南京埃斯顿自动化股份有限公司
伺服电机生产线改造项目
一般变动环境影响分析

南京埃斯顿自动化股份有限公司

二〇二四年九月

图 2.2-1 环评中平面布置图（电子车间）

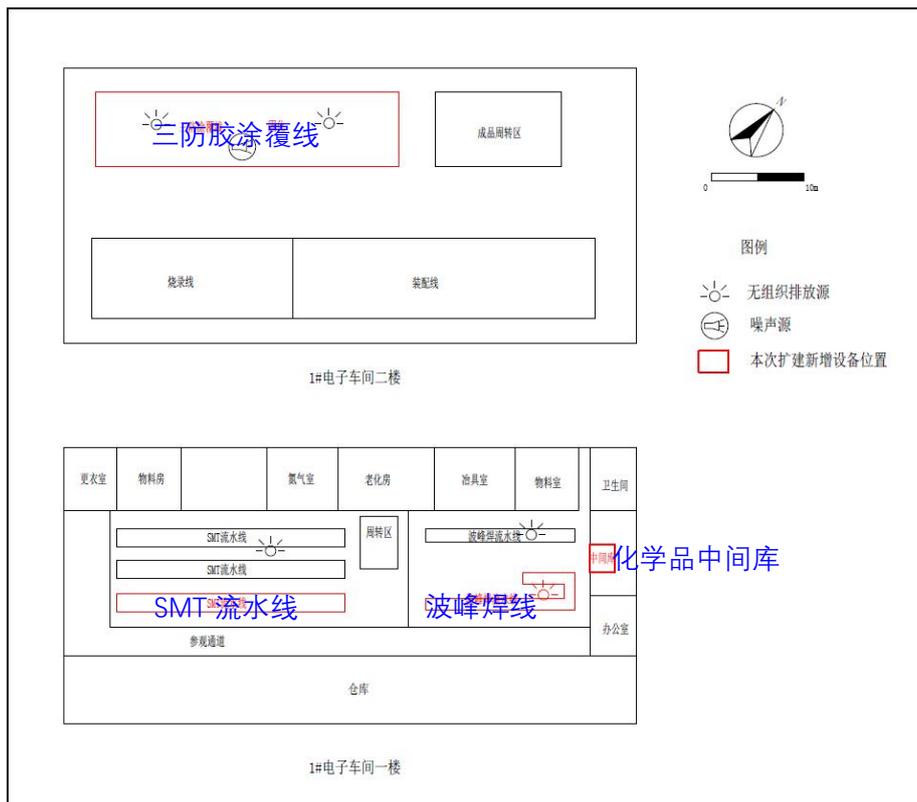
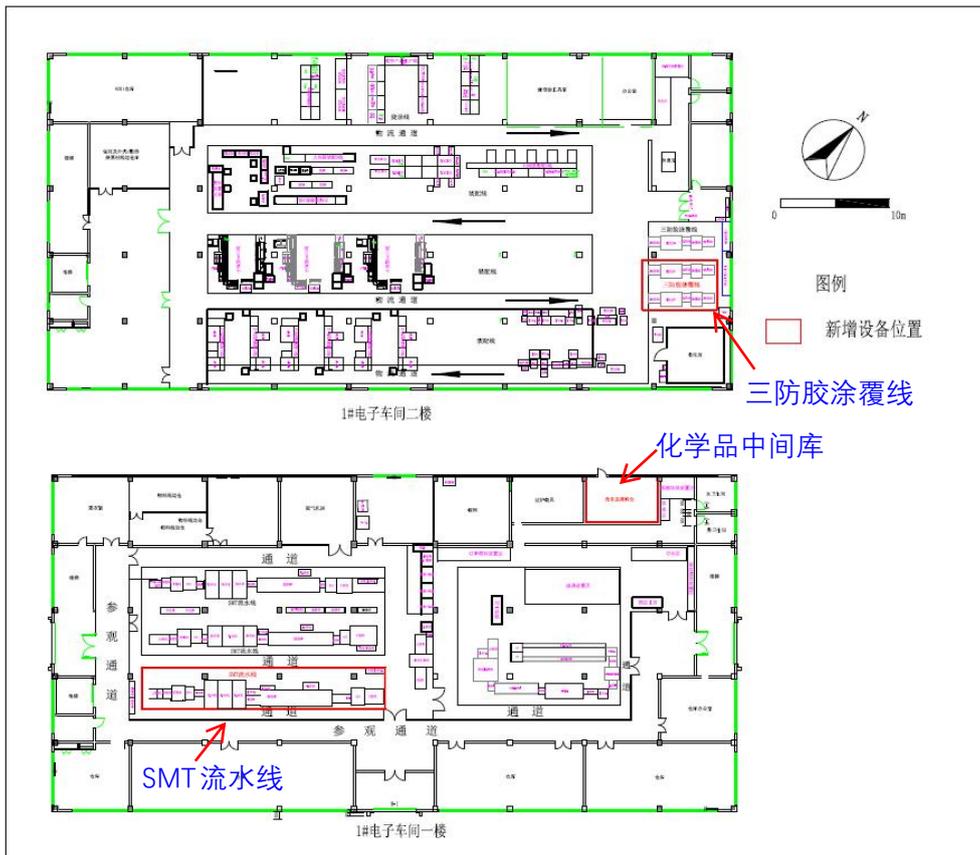
- ①新增的化学品中间库由原来的电子车间1层东侧调整至电子车间1层北侧；
- ②新增的三防胶涂覆线由电子车间2层北侧调整至电子车间2层东侧；
- ③电机车间2层新增的定子自动化生产线和转子自动化生产线由原来的横向布局调整为纵向布局。
